U
OGGETTO: Istanza di Riesame con valenza di rinnovo dell'Autorizzazione Integrata Ambientale ai sensi dell'art. 29-octies Parte II del D.Lgs. 152/06 – STAM s.r.l. – Z. I. Vallecupa – Comune di Colonnella (TE).

Riscontro nota acquisita al prot. ARTA n. 14404 del 25/03/2022. Richiesta integrazioni

**Istanza di Riesame con valenza di rinnovo dell'Autorizzazione Integrata
AIA n. DPC026/323 del 21/12/2017 integrata con n. DPC026/7 DEL 12/01/2018
Installazione STAM
Z. I. Vallecupa – Comune di Colonnella
Richiesta di integrazioni**

B.2. Diagramma di Flusso fasi produttive

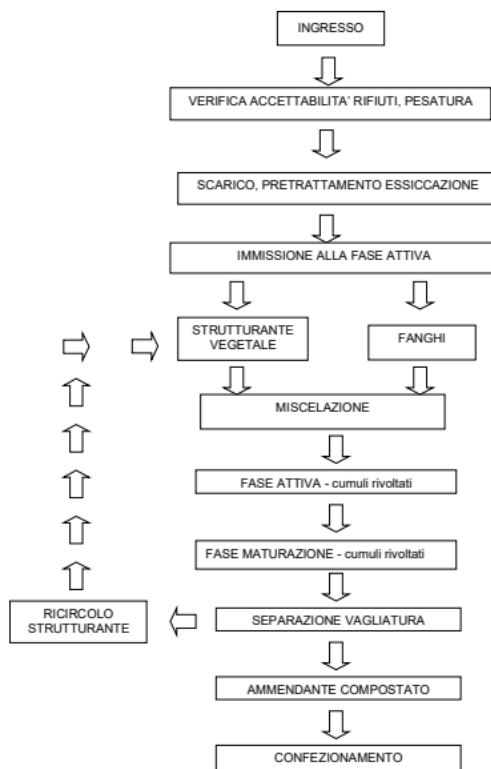
- ➔ Evidenziando che la proporzione tra fanghi e strutturante (in termini di p/p tal quale) dipende (anche) dall'umidità del fango come immesso nella miscela, si ritiene che, al fine di rispettare quanto disposto dal D. Lgs. 75/2010, questa debba essere calcolata e utilizzata per comporre la miscela da avviare a compostaggio, in base al valore di umidità raggiunto con l'essiccamento.

- Tenuto conto che, in condizioni ottimali, i materiali da avviare al compostaggio devono avere un contenuto di umidità compreso nell'intervallo tra il 55% ed il 65%, si evidenzia che l'essiccazione e la successiva aggiunta di strutturante nella proporzione indicata dalla Ditta, potrebbero altresì far diminuire eccessivamente l'umidità della miscela da sottoporre al trattamento.

- Si chiede pertanto alla Ditta di indicare in maniera univoca la proporzione fanghi/strutturante da utilizzare, calcolata a partire dall'effettiva umidità delle matrici in miscela (quindi a valle dell'essiccamento) e che rispetti i requisiti del D. Lgs. 75/2010 e tenga conto delle condizioni ottimali di bio-ossidazione.

- Si chiede di chiarire attraverso una o più tavole di dettaglio il ciclo dell'aria essiccatore-cogeneratore, specificando la presenza di tutti i punti di emissione anche non significativi e degli impianti di abbattimento (per es. marmitta catalitica).
